玄海原子力発電所 4号炉高燃焼度燃料の使用に伴う
原子炉設置変更許可申請書の変更内容及び変更理由について

図1 取替燃料の燃料集合体仕様

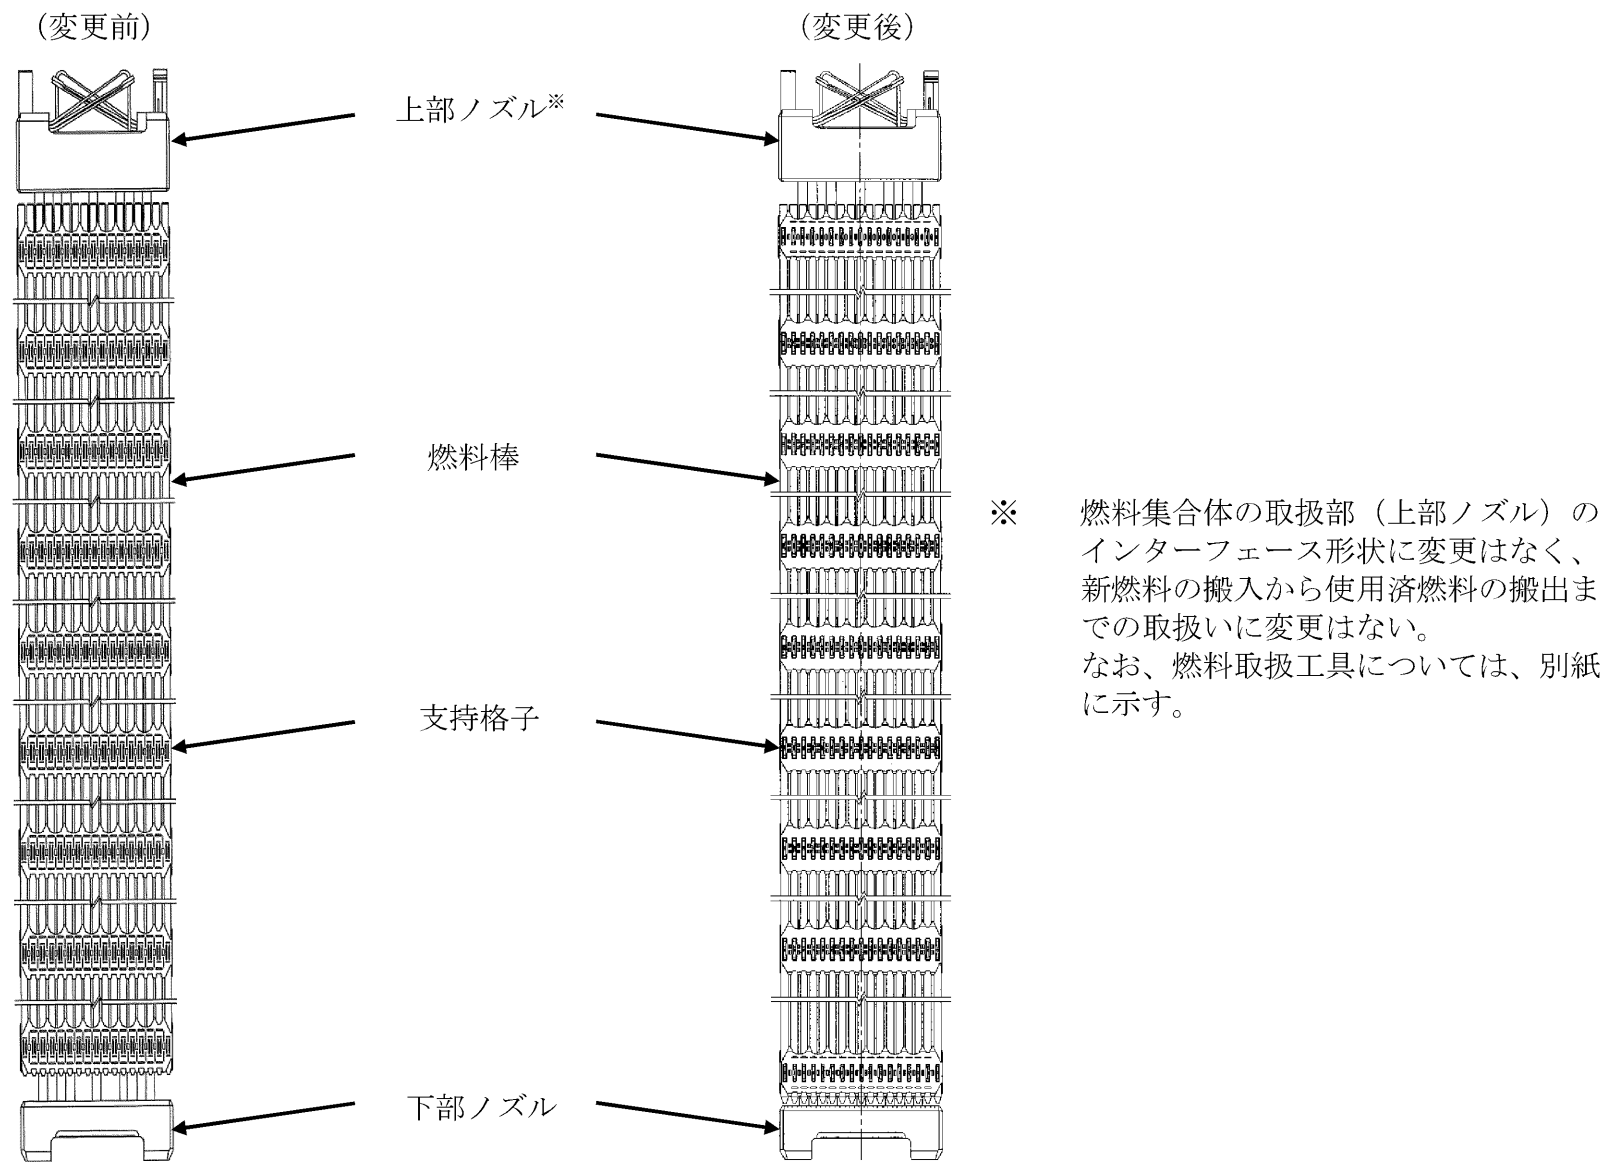
取替燃料として高燃焼度燃料を使用するため、高燃焼度燃料の仕様を追加している。取替燃料の燃料集合体仕様の変更前後を図1及び表1に示す。
